Tracébesluit wijziging 2016

Verkeersveiligheidsaudit A7/N7 Zuidelijke Ringweg Groningen

Verkeersveiligheidsaudit fase 1

11 januari 2016
Definitief rapport
BE4590

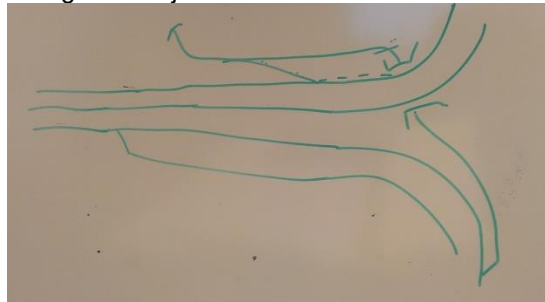
-11-01-408	1.4.2	<i>Aansluiting N7-Europaweg:</i> De aansluiting Europaweg bedient uitsluitend het verkeer vanuit het westen en richting het westen (halve aansluiting). De aansluiting Lubeckweg is uitsluitend een toerit richting westen en kent geen afrit (kwart aansluiting). Weggebruikers vanuit het oosten en richting het oosten dienen gebruik te maken van de aansluiting Kielerweg / Osloweg. Vanuit helderheid van de verkeersstructuur is dit voor		Onduidelijk is waarom de huidige Haarlemmermeer aansluiting is vervangen door deze oplossing. Aanbevolen wordt om deze aansluiting volledig te maken. De Bornholmstraat kan via de bestaande Lübeckweg worden aangesloten op de Europaweg/toerit richting N7-west. De huidige afrit kan dan in beginsel op de	A

Tek.nr.	Num-mer	Beschrijving van het probleem	Referentie Logboek ZRG	Aanbevolen oplossingsrichting	Ernst
		weggebruikers niet logisch en zal leiden tot desoriëntatie. Zoekgedrag kan optreden met onnodige belasting van het netwerk. Weggebruikers rijden in onderhavige situatie langer over het OWN meteen hoger veiligheidsrisico.		Lübeckweg gehandhaafd blijven. De toerit richting N7-oost dient toegevoegd te worden vanaf de Herningweg.	
-11-01-410	1.4.3	<i>N46-west naar A7/N7-noord – weefvak:</i> De weefvaklengte is met 300 meter te kort om verkeer vanuit de A7-noord voldoende tijd te geven om uit te voegen naar de afrit Stettinweg. Het puntstuk bij de samenvoeging is lang (>100 meter) en noodzakelijk om voor acceleratielengte te zorgen. Het totaal ontwerp leidt echter tot geforceerde rijstrookwisselingen vanwege de korte weefvaklengte, met flankongevallen tot gevolg. Daarbij is het belang te onderkennen dat vrachtauto's vanuit het zuiden (A7) 2x van rijstrook moeten wisselen naar de afrit Stettinweg.	Logboek 5.05	Aanbevolen wordt te onderzoeken of de afrit N7-noord Stettinweg kan worden <i>ontweefd</i> door de uitvoegstrook tussen de brug over de N46-west / Ringweg Oost en de samenvoeging met de N46 te realiseren en vervolgens ongelijkvloers de verbindingsboog vanuit Ringweg Oost (vanuit noorden) te kruisen. Vanuit de Ringweg Oost (noorden) kan eventueel een uitvoegstrook hiermee samenvoegen tot één afrit. De vier rijstroken in de samenvoeging kunnen ter hoogte van de aansluiting Stettinweg door een afvallende rijstrook teruggebracht worden naar drie doorgaande rijstroken. Zie schets: 	A

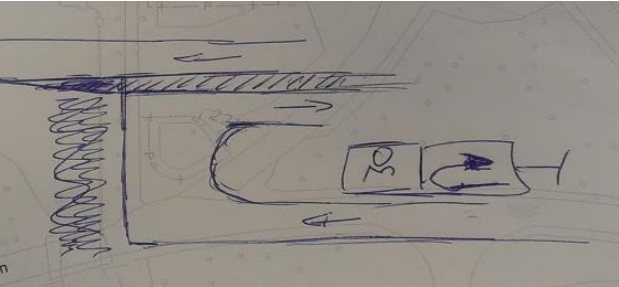
-11-01-403	1.4.6	<i>N7-zuid:</i> De onderlinge afstand tussen het puntstuk van de uitvoeger naar de parallelbaan + Laan Corpus den Hoorn en het puntstuk van de uitvoeger naar de turborotonde Laan Corpus den Hoorn is te kort. De turbulentielengte zou $(500+100)/2=300$ meter moeten bedragen terwijl 215m ontworpen is. In deze ‘lengte’ dient ook bewegwijzering geplaatst te worden. De korte opeenvolging van te maken keuzen in een te korte lengte leidt voor weggebruikers tot een verzwaring van de rijtaak en voor anderen onverwachte remacties. Door de te korte turbulentielengte treden schokgolven op. In combinatie met de zeer hoge intensiteiten (bevinding 1.4.5) leidt het totaal tot verkeersveiligheidsrisico’s.		In combinatie met de verruiming van de capaciteit (zie 1.4.5) wordt aanbevolen ook de onderlinge afstanden van de puntstukken te vergroten. De verdeling van intensiteiten over de parallelbaan en de afrit naar de LCDH is ongeveer gelijk zodat bij een opdikking de bewegwijzering van beide richtingen voldoende ‘vroeg’ kan starten (en vergelijkbaar kan zijn aan CROW 322, figuren 3.22 t/m 3.24.	A

Tek.nr.	Num-mer	Beschrijving van het probleem	Referentie Logboek ZRG	Aanbevolen oplossingsrichting	Ernst
-11-01-403	1.4.7	<i>N7-zuid:</i> De toerit vanaf de turbo(kluis)rotonde richting de N7-zuid is vormgegeven als een splitsing / kruispunt waarbij weggebruikers binnen 50 meter na het verlaten van de rotonde een nieuw keuzemoment hebben. Het merendeel (55%) van de weggebruikers rijdt naar de N7-zuid en dient hier af te slaan zonder een 'eigen' voorziening. De tijd om de routekeuze te maken is beperkt waardoor de kans bestaat op plotseling remmen met kop-staart ongevallen tot gevolg.	Logboek 1.06	Het toevoegen van een linksaf vak direct na de fietsoversteek bij de rotonde maakt de routekeuze eerder herkenbaar, vereenvoudigt de linksaf manoeuvre en verkleint de kans op kop-staart ongevallen.	A
-11-01-403	1.4.8	<i>Afrit N7-noord naar Jan-Evert Scholtenlaan:</i> De afrit 'eindigt' via een 'voorrangskruispunt' terwijl aan niemand voorrang verleend behoeft te worden. In feite betreft het hier een boog (hoek verdraaiing 180 graden) met een buitenstraal van circa 20 m vanwege opgelegde ruimtelijke dwangpunten. Dit is voor de weggebruiker een onlogische beëindiging van de afrit met een bijzonder lage passeersnelheid.	Logboek 1.11	Gezien de krappe ruimte om de bocht te berijden wordt aanbevolen de ruimte in de binnenbocht iets te vergroten, de voorrangsregeling te verwijderen, een adviessnelheid te plaatsen en de verharding in te richten als onderstaande schets: 	A

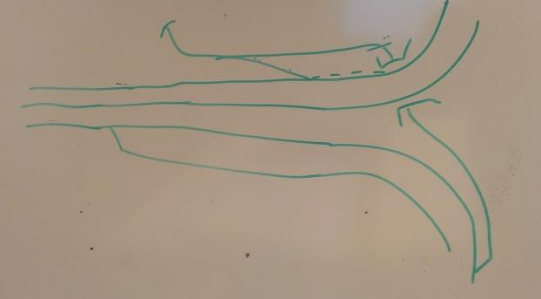
-11-30-410	1.3.7	<i>Dwp 10600:</i> Vanwege de naar links draaiende boog (R=482), de objectafstand van 1 meter en de hoge barrier (90 cm) heeft verkeer op HRL mogelijk onvoldoende zicht (90 á 100 meter i.p.v. 105 meter stopzicht) op het remmend verkeer stroomafwaarts. Dit kan leiden tot kop-staart ongevallen.		Zicht op HRL controleren en zo nodig maatregelen treffen.	A	De zichtcriteria zijn nogmaals gecontroleerd. Bij berekening voldoet de N7 aan alle zichtcriteria. In de contracteisen is tevens opgenomen dat aan de zichtcriteria conform richtlijnen voldaan moet worden. Er zijn derhalve geen aanvullende maatregelen nodig.
-11-03-410 en -11-30-13	1.3.8	Het dwarsprofiel op HRL bestaat uit drie rijstroken waarvan rijstrook 1 een breedte van 2,60 meter heeft. Stroomopwaarts is de rijstrookbreedte nog 3,10m (dwp 10600) c.q. 2,75m (dwp 10150) zodat over ± 500 meter de rijstrook geleidelijk wordt versmald. Doordat er minder verkeersruimte is, neemt de kans op flankongevallen toe.		Aanduiden dat de rijstrook smaller wordt (RVV-bord J19) of instellen breedtebeperking voor rijstrook 1. Een betere oplossing is om de brug met 0,50m extra te verbreden dan thans voorzien zodat deze extra ruimte aan rijstrook 1 kan toevallen.	A	In lijn met de aanbevolen oplossingsrichting wordt de versmalling conform de richtlijnen aangeduid met een voorwaarschuwing op voldoende afstand. Een en ander wordt nader uitgewerkt conform volgnummer 5.06 uit het Ontwerplogboek Zuidelijke Ringweg Groningen. Met de aanduiding van de rijstrookversmalling wordt het aangegeven risico acceptabel geacht. Dit wordt bevestigd door positieve ervaringen met vergelijkbare situaties bij spitsstroken links, met aan de linker zijde een smalle rijstrook met breedtebeperking.

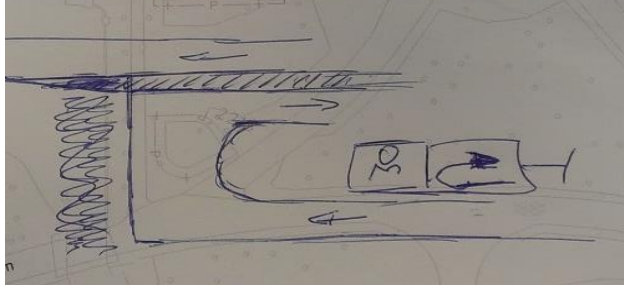
-11-01-403	1.4.7	<i>N7-zuid</i> : De toerit vanaf de turbo(kluis)rotonde richting de N7-zuid is vormgegeven als een splitsing / kruispunt waarbij weggebruikers binnen 50 meter na het verlaten van de rotonde een nieuw keuzemoment hebben. Het merendeel (55%) van de weggebruikers rijdt naar de N7-zuid en dient hier af te slaan zonder een ‘eigen’ voorziening. De tijd om de routekeuze te maken is beperkt waardoor de kans bestaat op plotseling remmen met kop-staart ongevallen tot gevolg.	Logboek 1.06	Het toevoegen van een linksaf vak direct na de fietsoversteek bij de rotonde maakt de routekeuze eerder herkenbaar, vereenvoudigt de linksaf manoeuvre en verkleint de kans op kop-staart ongevallen.	A	Deze vormgeving wordt in Noord-Nederland veelvuldig toegepast en is daarmee goed herkenbaar voor de weggebruiker. Er wordt met lage snelheid gereden, omdat men van de rotonde afkomt. Door het ontbreken van tegemoetkomend verkeer kan deze toerit vloeiend worden genomen met nauwelijks risico op kop-staart ongevallen. De toerit wordt overeenkomstig de richtlijnen gemarkeerd met hoge bewegwijzering. Er is geen reden om dit ontwerp verder te wijzigen.

Tek.nr.	Num-mer	Beschrijving van het probleem	Referentie Logboek ZRG	Aanbevolen oplossingsrichting	Ernst	Reactie
-11-01-403	1.4.8	<i>Afrit N7-noord naar Jan-Evert Scholtenlaan:</i> De afrit ‘eindigt’ via een ‘voorrangskruispunt’ terwijl aan niemand voorrang verleend behoeft te worden. In feite betreft het hier een boog (hoek verdraaiing 180 graden) met een buitenstraal van circa 20 m vanwege opgelegde ruimtelijke dwangpunten. Dit is voor de weggebruiker een onlogische beëindiging van de afrit met een bijzonder lage passeersnelheid.	Logboek 1.11	Gezien de krappe ruimte om de bocht te berijden wordt aanbevolen de ruimte in de binnenbocht iets te vergroten, de voorrangsregeling te verwijderen, een adviessnelheid te plaatsen en de verharding in te richten als onderstaande schets: 	A	Bij de ontworpen vorm van de beëindiging van de autoweg ontstaat zonder voorrangsregeling een risicovolle situatie vanwege de ongewone krappe boog in de afrit. Door het toepassen van haaiantanden wordt de onbekende weggebruiker gedwongen tot een lage snelheid. De situatie wordt volledig herkenbaar ingericht. Het is een beproefde, veilige oplossing die elders in Nederland ook voorkomt. De haaiantanden beogen hetzelfde effect als de voorgestelde borden. In de krappe bocht wordt bochtverbreding toegepast. Op grond van de positieve ervaringen is er geen reden het ontwerp aan te passen.

Kaart 01 - Rijksweg 7 - hm 193.25 - hm 194.20

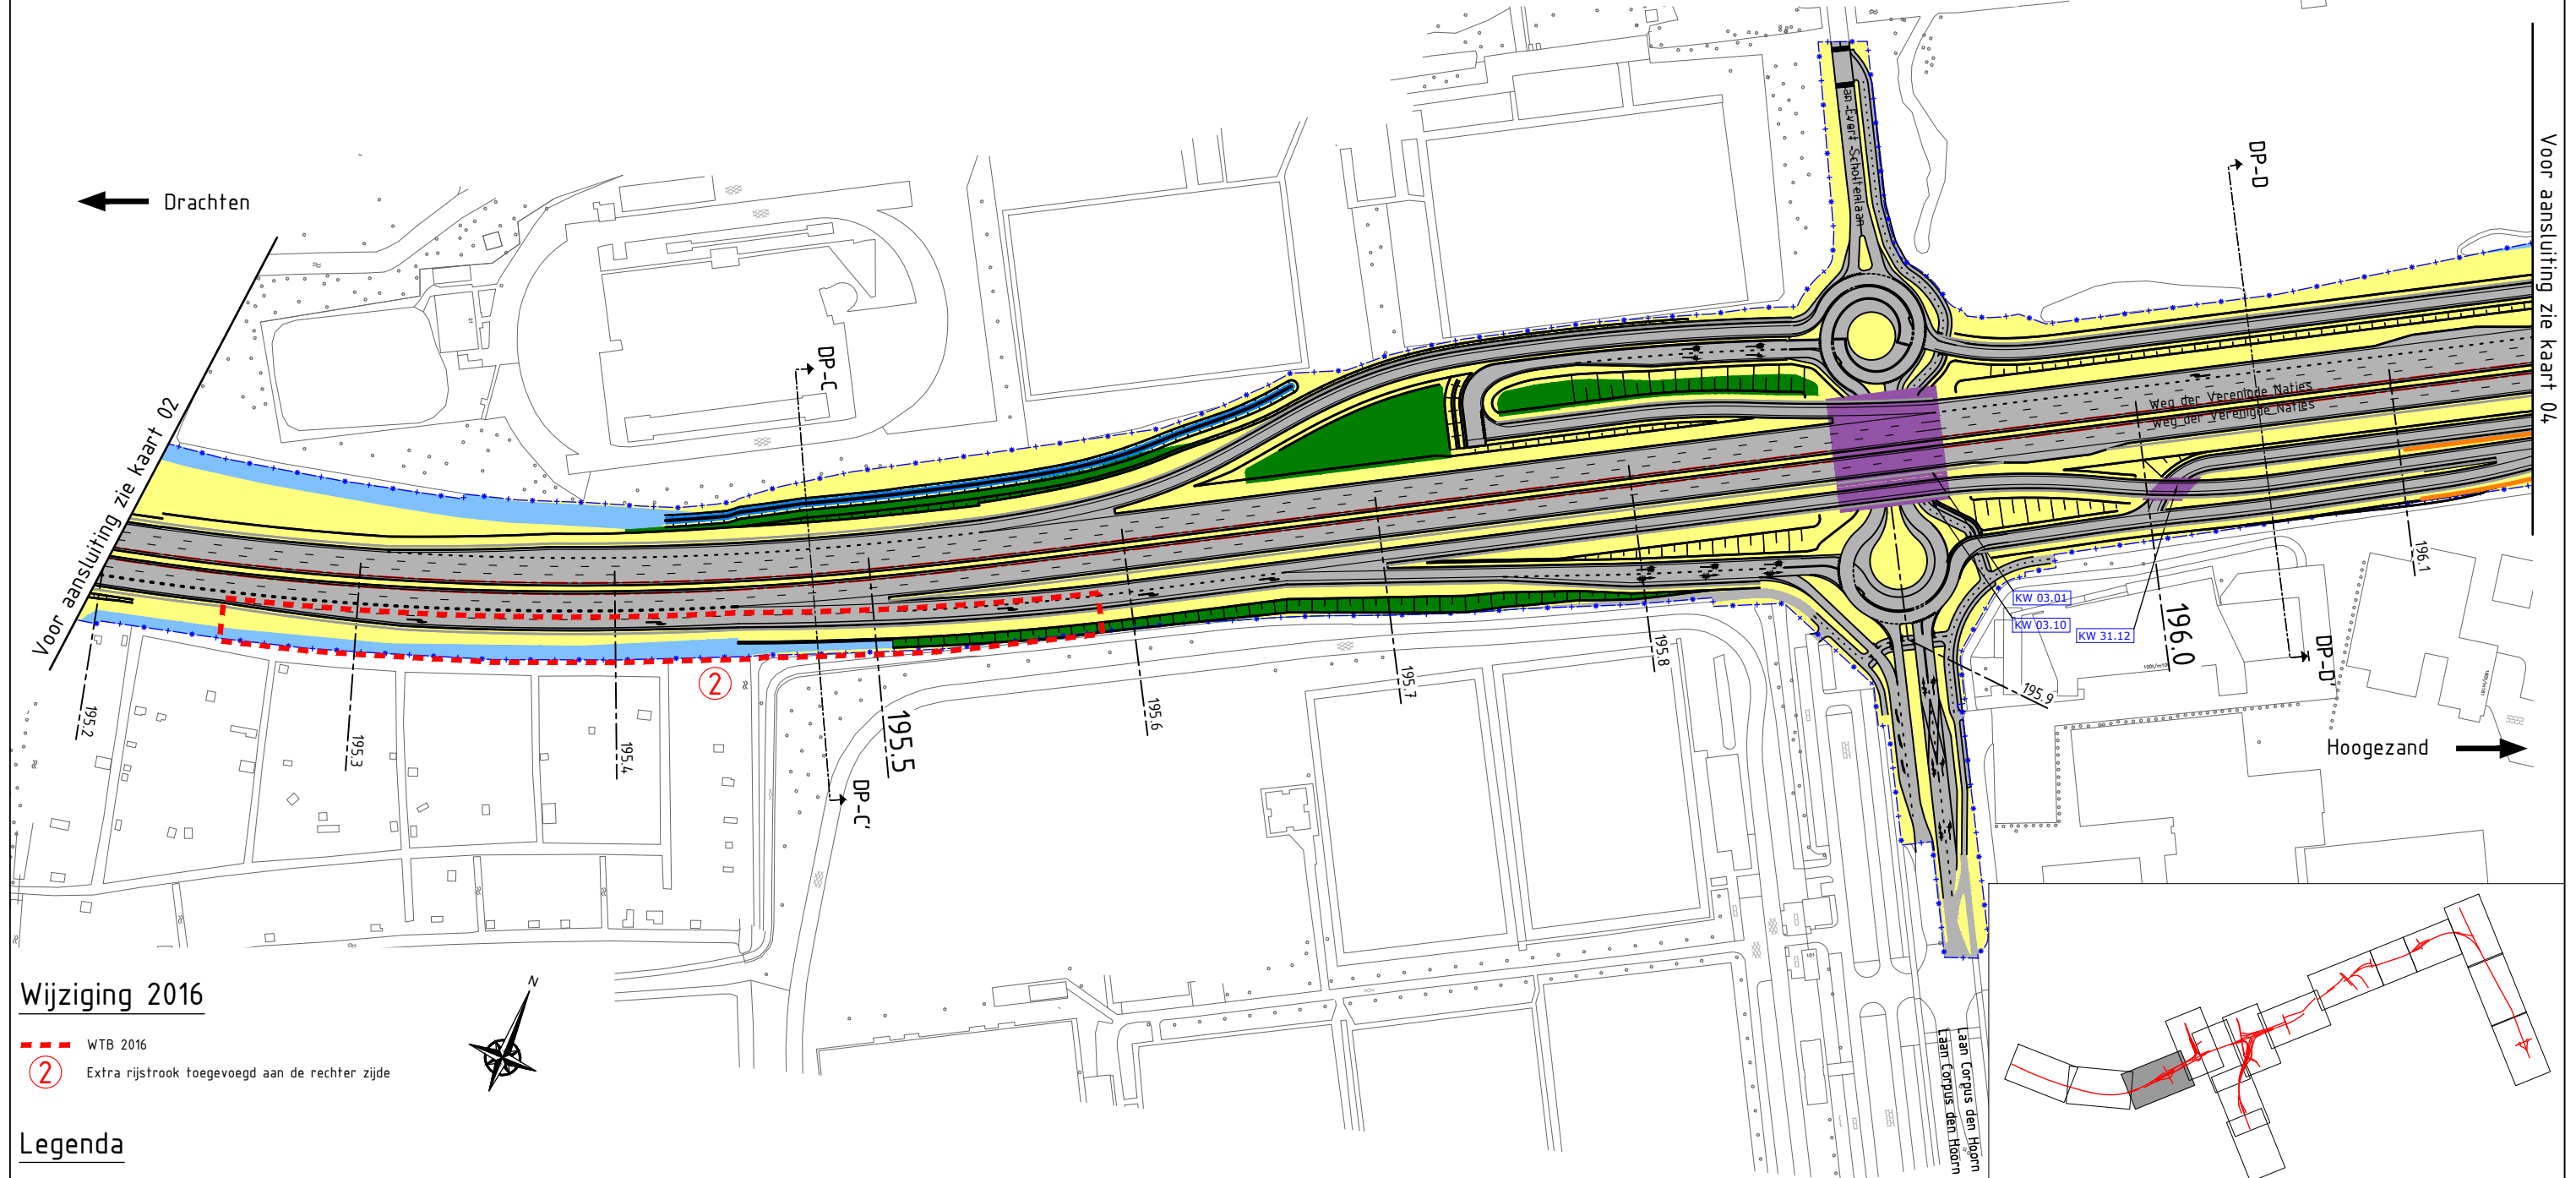
- WTB 2016
- ② Extra rijstrook toegevoegd aan de rechter zijde
